Van: " " <@dalfsen.nl>
Verzonden: dinsdag 11 maart 2025 15:25
Aan: " " <@vrijsselland.nl>
CC: " " <@vrijsselland.nl>; " " <@dalfsen.nl>
Onderwerp: Opvanglocatie Engellandweg, Dalfsen - calamiteitenroute

Datum: 13 maart 2025
Kenmerk:
Doorkiesnummer: 06-[redacted]
Onderwerp: Advies brandveilig gebruik Engelandweg Dalfsen

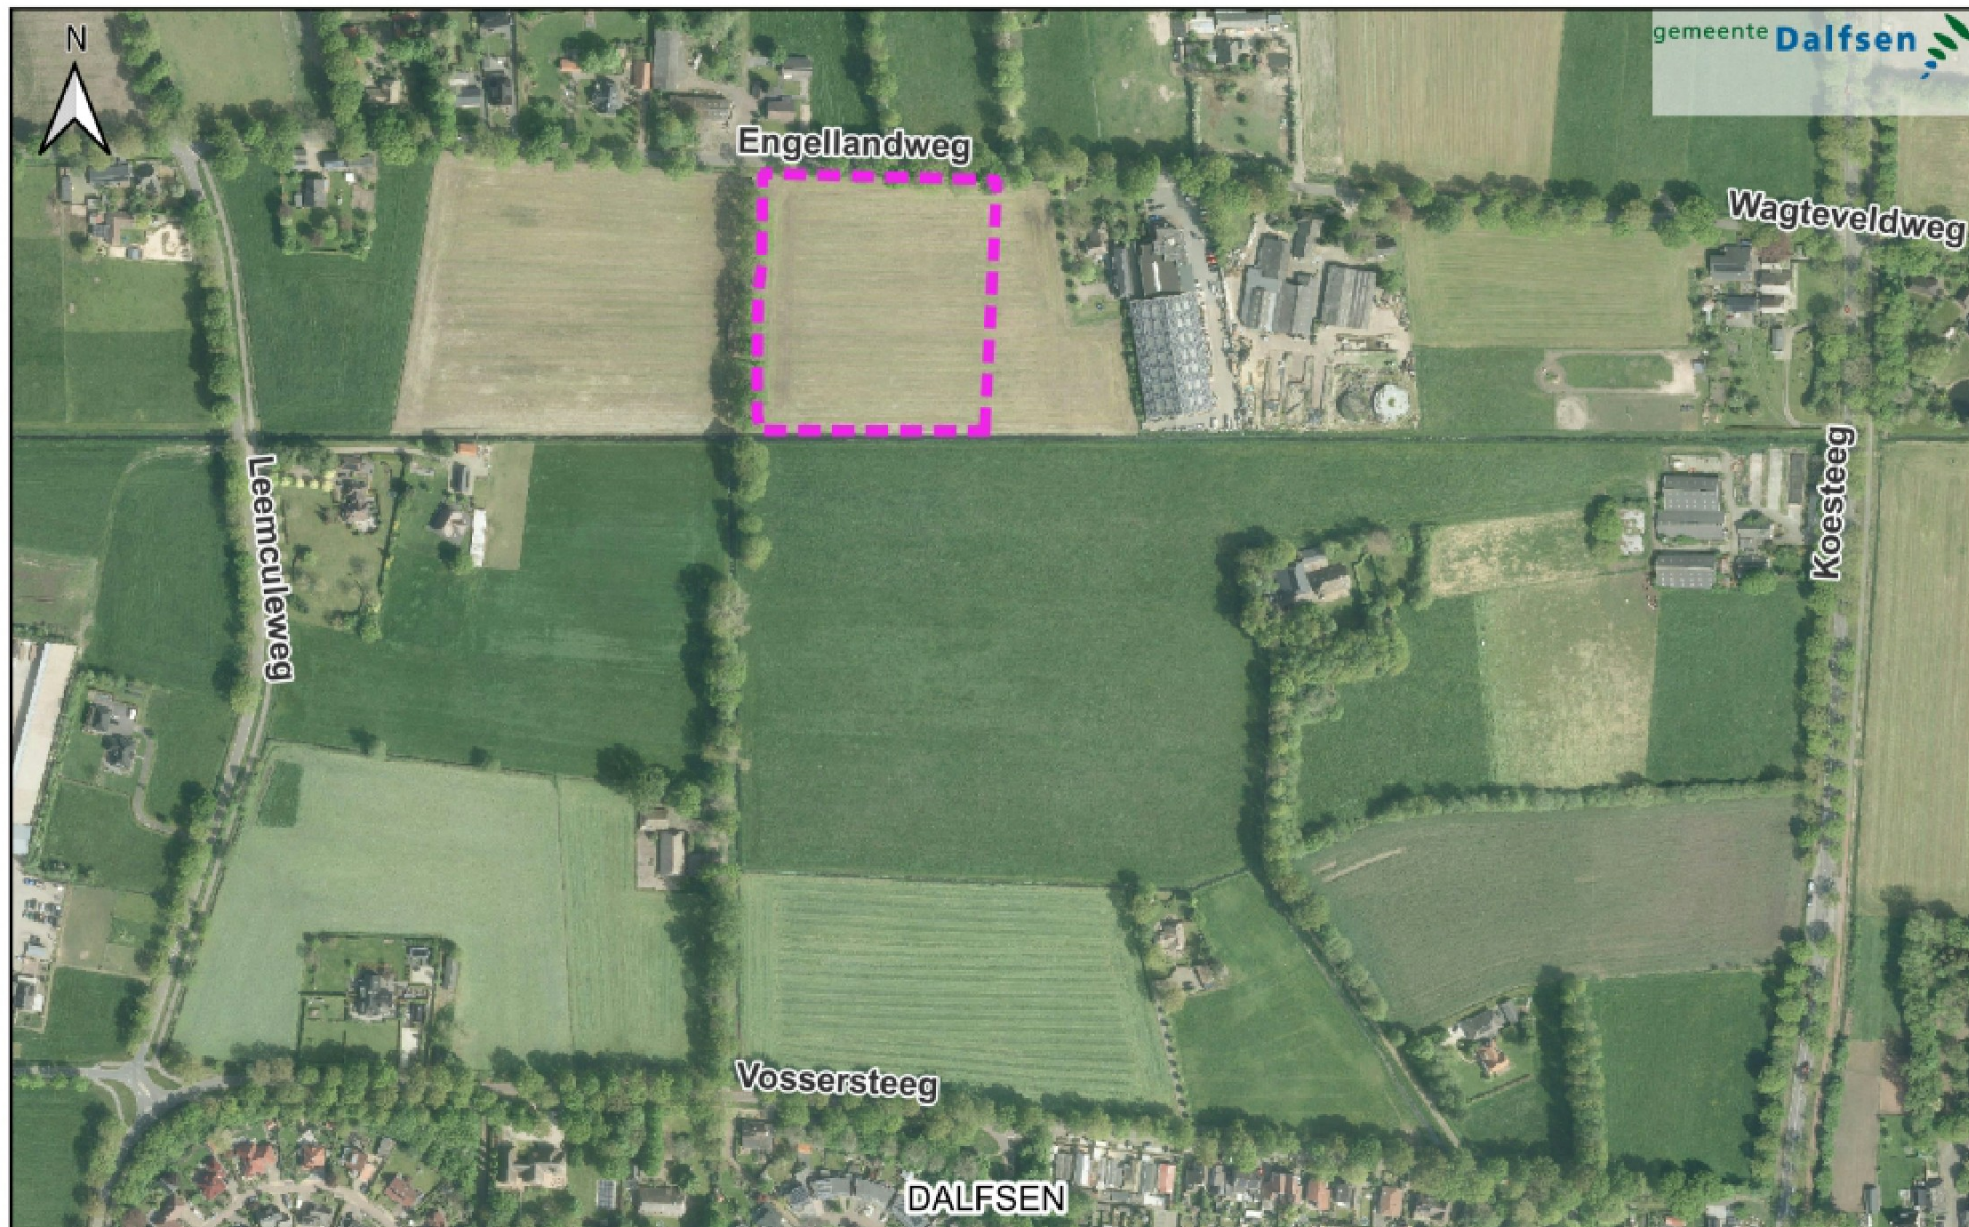
Zoals net telefonisch besproken hierbij de inrichtingstekening (dit is nog een schets, zie bijlage) van de opvanglocatie voor
asielzoekers aan de Engellandweg.

- De locatie is aan de Engellandweg, tegenover Engellandweg 6a en ten westen van bouwbedrijf Bongers, zie de afbeelding hieronder voor de luchtfoto.
- In tegenstelling tot de aangegeven getallen op de afbeelding in de bijlage gaat het om maximaal 190 asielzoekers
- De opvanglocatie is tijdelijk, voor een periode van minimaal 5 en maximaal 10 jaar
- Aan de noord, west en oostkant komen grondwallen van 2,5 meter hoog. Ze staan ook ingetekend, maar staat er niet heel duidelijk bij dat dit grondwallen zijn

- Er wordt een fietspad aangelegd vanaf de opvanglocatie in zuidelijke richting naar de Vossersteeg. Dit fietspad takt aan op de Vossersteeg ter hoogte van de Polhaarweg
- Bij de aansluiting op de Vossersteeg denken we aan het plaatsen van een hekwerk, zodat de fietsers niet de weg overschieten.
- Is het nodig dat dit fietspad ook fungeert als calamiteitenroute en zo ja, welke eisen gelden hier?

- Toegangswegen voor hulpdiensten: Zorg voor verharde en brede toegangswegen (minimaal 4,5 meter breed een verharding over een breedte van ten minste 3,25 m, die geschikt is voor motorvoertuigen met een massa van ten minste 14.600 kilogram, vrije doorgang 4,2 meter hoog).
- Draaicirkels en opstelplaatsen: Zorg voor voldoende ruimte voor brandweervoertuigen om te manoeuvreren en een stabiele opstelplaats binnen 40 meter van de gebouwen.
- Adressering en bewegwijzering: Zorg voor duidelijke bewegwijzering en huisnummering zodat de locatie snel gevonden wordt door hulpdiensten.

Uw vraag over het fietspad of deze ook moet functioneren als calamiteitenroute voor de hulpdiensten, is het antwoord nee, deze route kan wel worden gebruikt als een tweede ontvluchtingroute voor de bewoners bij een calamiteit.
